**Avis délibéré en date du 5 septembre 2019
de la Mission régionale d'autorité environnementale d'Île-de-France
sur le projet de zone d'aménagement concertée (ZAC)
« Seguin – Rives de Seine » situé à Boulogne-Billancourt (Hauts-de-Seine)**

Synthèse de l'avis

**Avis en date du 14 décembre 2018
de la Mission régionale d'autorité environnementale d'Île-de-France sur
le projet de zone d'aménagement concerté (ZAC) « Seguin – Rives de Seine »
à Boulogne-Billancourt (Hauts-de-Seine)**

Illustration 2 : Travaux de la ZAC réalisés, en cours ou à réaliser dans la ZAC (Etude d'impact page 97)

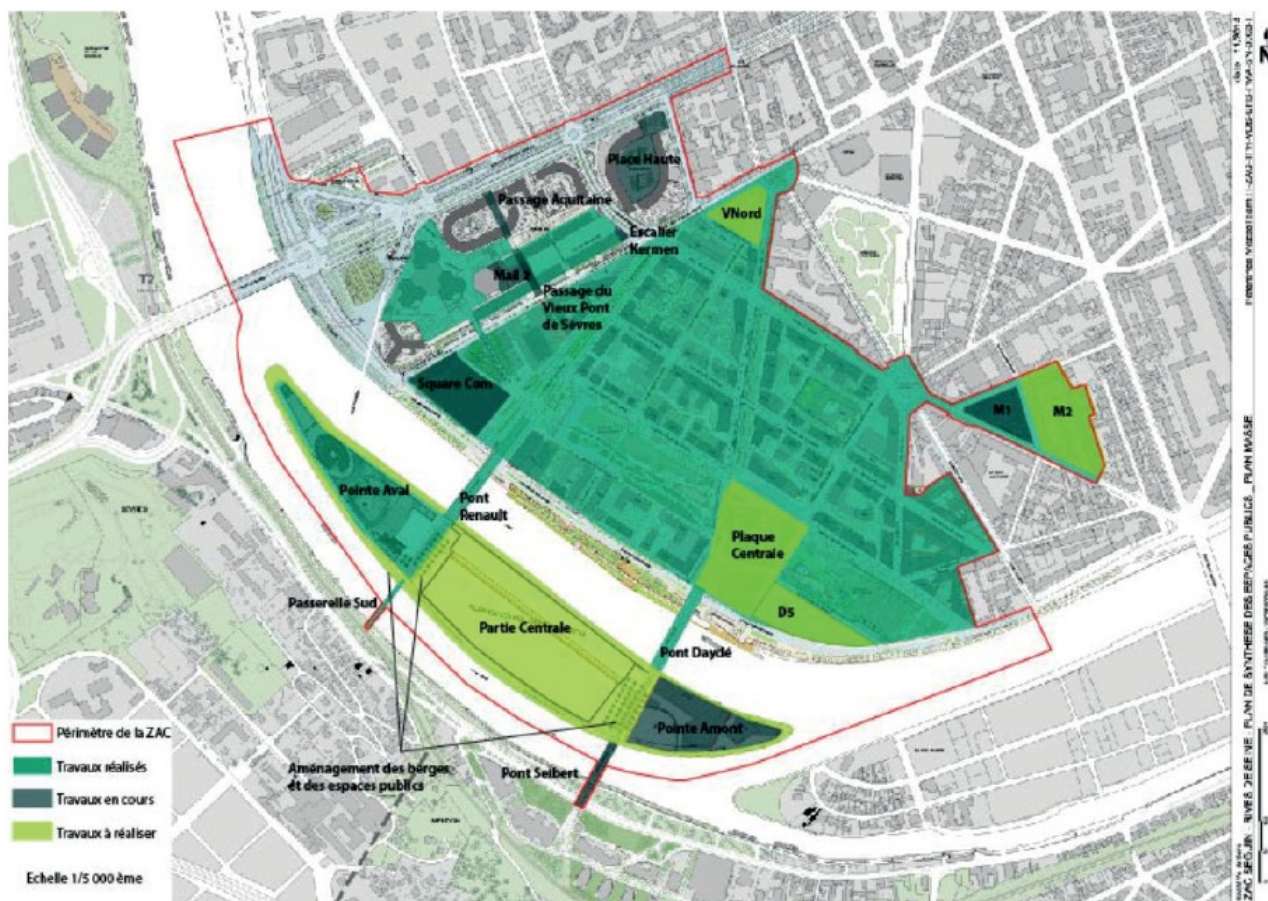
La ZAC est aujourd'hui en grande partie déjà aménagée (cf illustration 2). Les îlots V1, M2 D5⁶, la plaque centrale et la partie centrale de l'île Seguin restent à réaliser, ainsi que les berges de l'île Seguin.

Le programme immobilier est encore à l'étude (EI p 90), sans précision sur le choix de programmation et d'implantation. La MRAE note que la programmation est 100 % tertiaire sur cette île alors qu'une mixité fonctionnelle mérite d'être analysée sur un projet d'une telle échelle. L'intégration du jardin au sein de l'île et dans la globalité du projet n'est pas étudiée.

Illustration 4 : Coupe longitudinale de la position de l'île Seguin face au coteau de la vallée de la Seine dans son contexte environnemental (EI p.459)

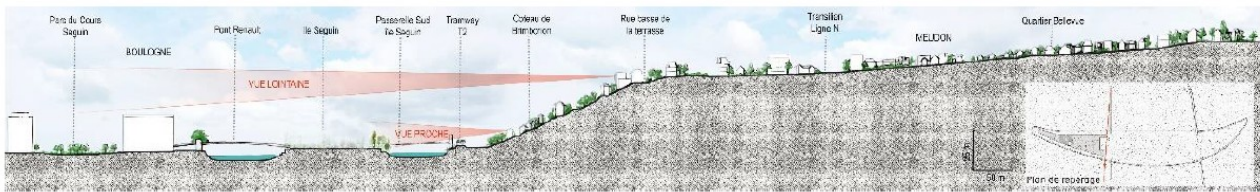
Des visuels des projets sont désormais présents dans le dossier permettant d'appréhender plus facilement les impacts de ceux-ci, notamment du point de vue paysager (cf illustration 4).

La programmation prévoit trois percées visuelles au sein du projet de la partie centrale de l'île, en plus de celles prévues au niveau des ponts et de passerelles (présences des esplanades), celles-ci ne sont cependant pas quantifiées (largeur des ouvertures).

Des projections depuis les berges de Meudon sont présentées afin de montrer la co-visibilité des aménagements, sans que les projets réalisés ou prévus sur l'île ne soient représentés (notamment la Seine musicale et un IGH de 96 mètres).

La MRAe recommande de fournir des visuels intégrant l'ensemble des composantes du projet.

Fig.2 : extrait du plan masse de la ZAC Seguin Rives de Seine – source : étude d'impact

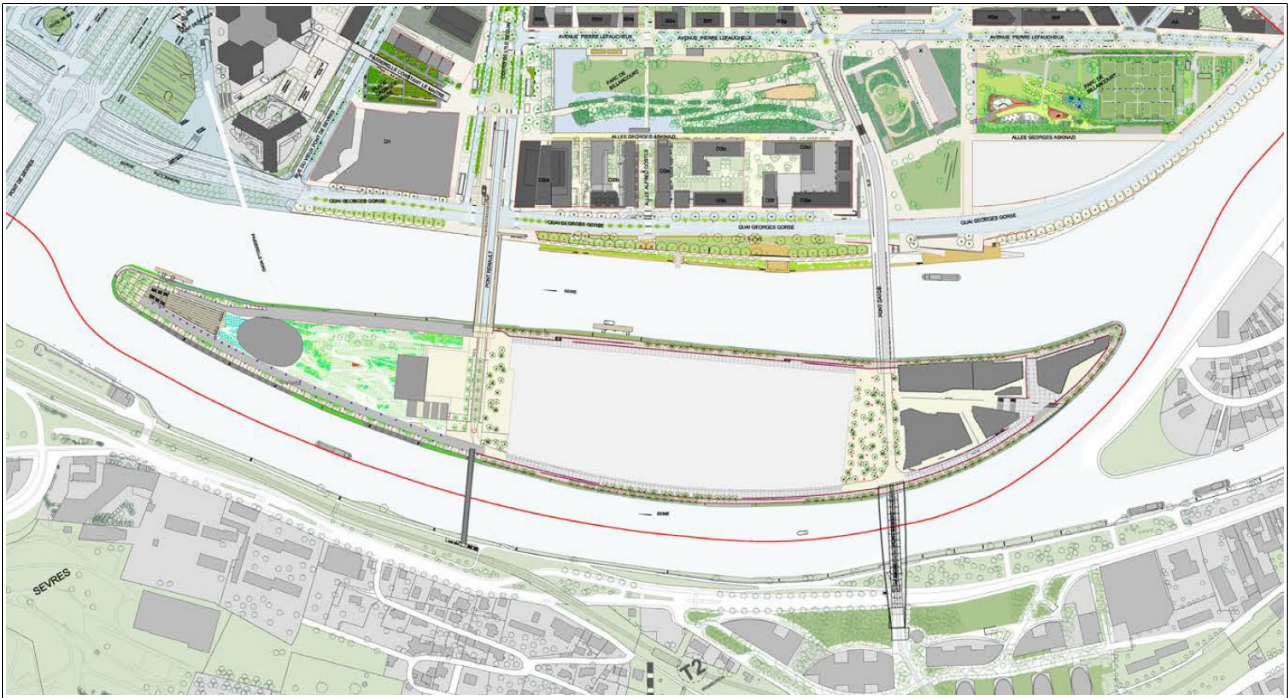
La description du projet (pages 38-71) est commune aux dossiers d'étude d'impact et de demande d'autorisation environnementale. Les composantes du projet susceptibles d'impact sur l'eau et les milieux aquatiques sont bien décrites. En revanche, du point de vue de l'évaluation environnementale, les choix de forme urbaine sont également déterminants. Or le dossier ne propose pas de visuels (plan masse, coupes et perspectives) permettant d'appréhender la façon dont la partie centrale de l'île Seguin et les lots du Trapèze à l'étude s'intègrent au projet d'ensemble. De même, la fonctionnalité et l'apparence des espaces publics de la plaque centrale du Trapèze et de l'île Seguin ne sont pas décrites assez précisément.

- **des visuels – plan masse, coupes et perspectives – permettant d'appréhender, la façon dont la partie centrale de l'île Seguin et les lots du Trapèze à l'étude s'intègrent au projet d'ensemble ;**
- **une description plus précise et illustrée des espaces publics de l'île Seguin et de la plaque centrale du Trapèze.**

Dans la mesure où le jardin de l'île Seguin est une composante majeure du projet d'aménagement depuis la création de la ZAC, il doit être appréhendé pleinement par l'étude d'impact. Or il n'apparaît pas sur le plan masse du projet, ni sur la plupart des visuels présentés dans le dossier. De plus, au regard de l'importance qu'il revêt pour l'environnement et pour la collectivité, le choix d'en libérer le foncier et d'en déléguer l'exploitation au maître d'ouvrage du projet de construction (page 432) doit être mieux justifié.
